Stadt  
**Bad Rappenau**

**Bebauungsplan „Boppengrund II“, 74906 Bad Rappenau, Stadtteil Bonfeld**  
Projekt-Nr. 308012

## Zusammenfassung und Kommentierung

der im Zuge der Anhörung der Träger öffentlicher Belange gemäß § 4 Abs. 2 BauGB sowie der Öffentlichkeit gemäß § 3 Abs. 2 BauGB eingegangenen Stellungnahmen

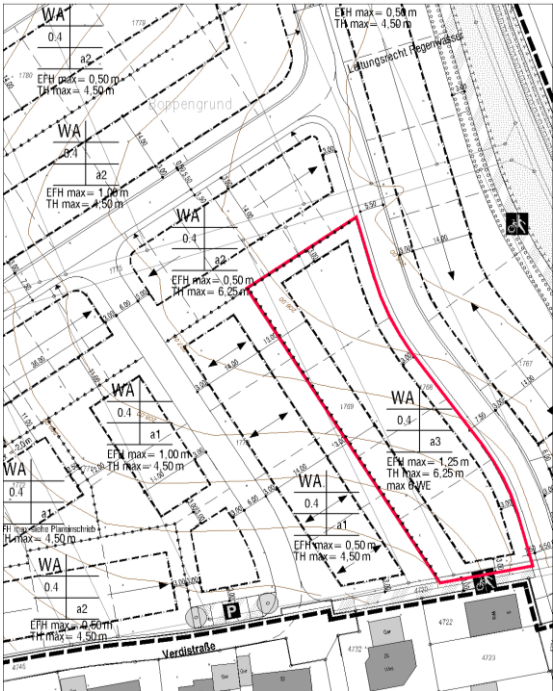
<p>Die Ausweisung eines breiten Gewässerrandstreifens entlang des „Seelesbach“ wird ausdrücklich begrüßt. Für die geplante Umgestaltung ist ein Plangenehmigungsverfahren gemäß § 31 WHG durchzuführen. Das Landratsamt Heilbronn verweist auf den Umstand, dass innerorts ein 5,00 m breiter Gewässerrandstreifen freizuhalten ist.</p>	<p>Der Bebauungsplanentwurf berücksichtigt durch die Ausweisung einer öffentlichen Grünfläche weitestgehend die Einhaltung des geforderten Mindestabstandes von 10,00 m zwischen der Böschungsoberkante und dem zukünftigen Bauplatz. Durch den geplanten mäandrierenden Verlauf kommt es zu punktuellen Unterschreitungen, aber auch zu Überschreitungen dieser empfohlenen Abstandsbreite.</p>

Anregungen	Kommentierung Büro Sternemann und Glup
Um gemäß EU-WRRL den guten ökologischen Zustand des Gewässers herstellen zu können, ist ein Gewässerentwicklungstreifen von 10,00 m Breite in die Planung einzubeziehen.	Grundsätzlich ist festzustellen, dass die vorliegende Planung den Vorgaben des Wassergesetzes Baden-Württemberg entspricht.
<b>Ordnungsziffer 2 : Regierungspräsidium Stuttgart, Referat 21 – Raumordnung, Baurecht, Denkmalschutz, Schreiben vom 09.03.2018</b>	
Aus raumordnerischer Sicht wird darauf hingewiesen, dass insbesondere der § 1 Abs. 3 bis 5 BauGB sowie der § 1 a Abs. 2 BauGB zu berücksichtigen sind. Diesen Regelungen ist in der „Begründung“ angemessen Rechnung zu tragen.	Die „Begründung“ wird ergänzt.
<b>Ordnungsziffer 3 : Regionalverband Heilbronn – Franken, Schreiben vom 26.02.2018</b>	
Die Planung betrifft keine regionalplanerischen Zielfestlegungen. Bedenken werden nicht vorgetragen.	---
